RELATÓRIO DE FISCALIZAÇÃO AGENERSA/CASAN Nº 134/2025

PROCESSO	SEI-480002/000798/2025		
CONCESSIONÁRIA	Rio Mais Saneamento	BLOCO	03
REPRESENTANTES DA CONCESSIONÁRIA	Ângelo Andrade - Técnico de operação		
UNIDADE/OBRA FISCALIZADA	EEAT da Nega		
ENDEREÇO DA UNIDADE/OBRA FISCALIZADA	Estrada do Magarça esq. com Rua Jaburu – Guaratiba/RJ		
TIPO DE FISCALIZAÇÃO	Programada		
OBJETIVO DA FISCALIZAÇÃO	Verificar condições de operação e manutenção		
MOTIVO DA FISCALIZAÇÃO	Deliberação AGENERSA nº 4216/2021		
PERÍODO DE FISCALIZAÇÃO	-

Foto 3 – Tampo de aço do panelão

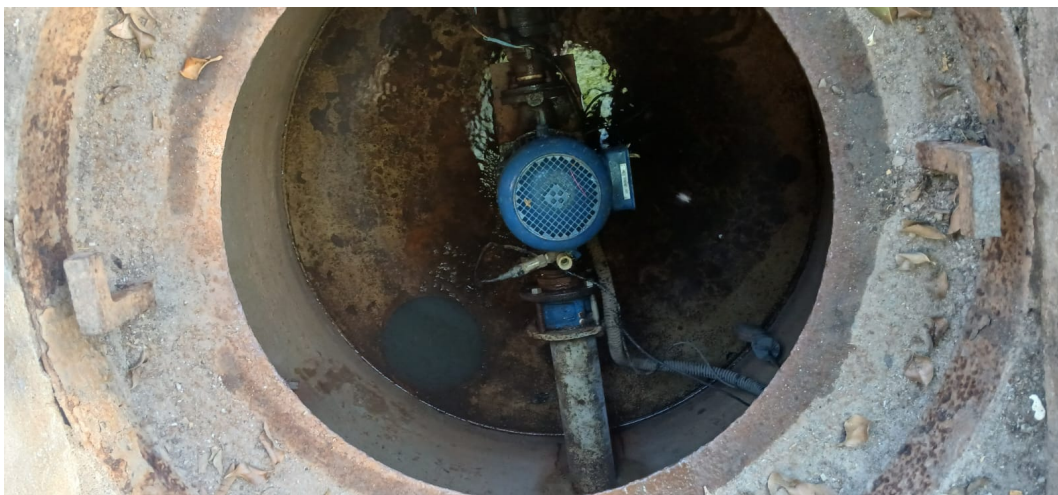
A EEAT não possui identificação da concessionária (foto 1), possui abrigo subterrâneo do tipo painel de aço e estava com uma tampa improvisada de madeira em cima da tampa que restringe o acesso ao painel (fotos 2 e 3). A unidade conta com um conjunto motobomba do tipo centrífuga in line de 7,5 CV (foto 4) que estava operante no momento da vistoria, onde as pressões de operação informadas foram: pressão de sucção 7 mca e pressão de recalque 14 mca.

- Providenciar identificação da unidade;
- Providenciar iluminação artificial para o painel de automação;
- Providenciar uma limpeza ao redor do abrigo subterrâneo da EEAT e o isolamento da área da EEAT.
